改善箇所説明図

不具合の内容

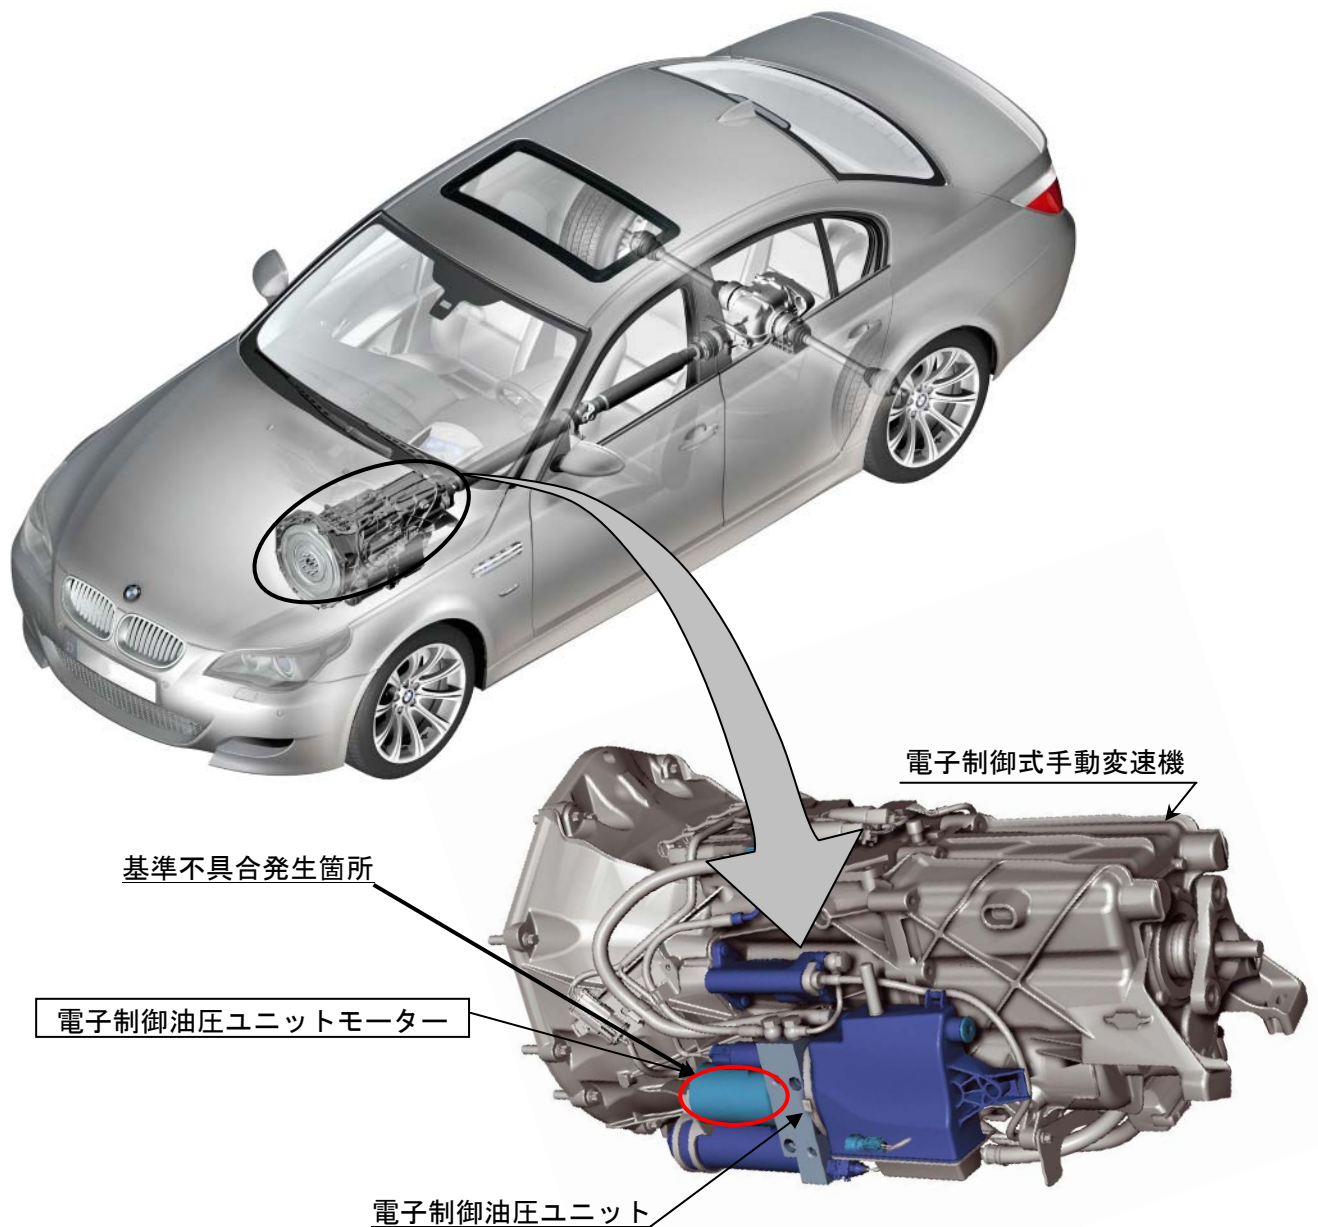
電子制御式手動変速機の電子制御油圧ユニットモーターにおいて、カーボンブラシとホルダー間との隙間が不十分なため、ブラシが固着し接点が接触不良を起こすことがある。そのため、油圧ポンプが作動しなくなり、そのまま使用を続けると、変速不能となり、最悪の場合、車両を停止した際、クラッチの接続が切れなくなり、エンジンが停止し、再始動できなくなるおそれがある。

・全車両、電子制御油圧ユニットモーターを対策品と交換する。

・ 注 : は交換部品を示す。

・ 識別 : 電子制御油圧ユニットモーターに白色ペイントを塗布する。
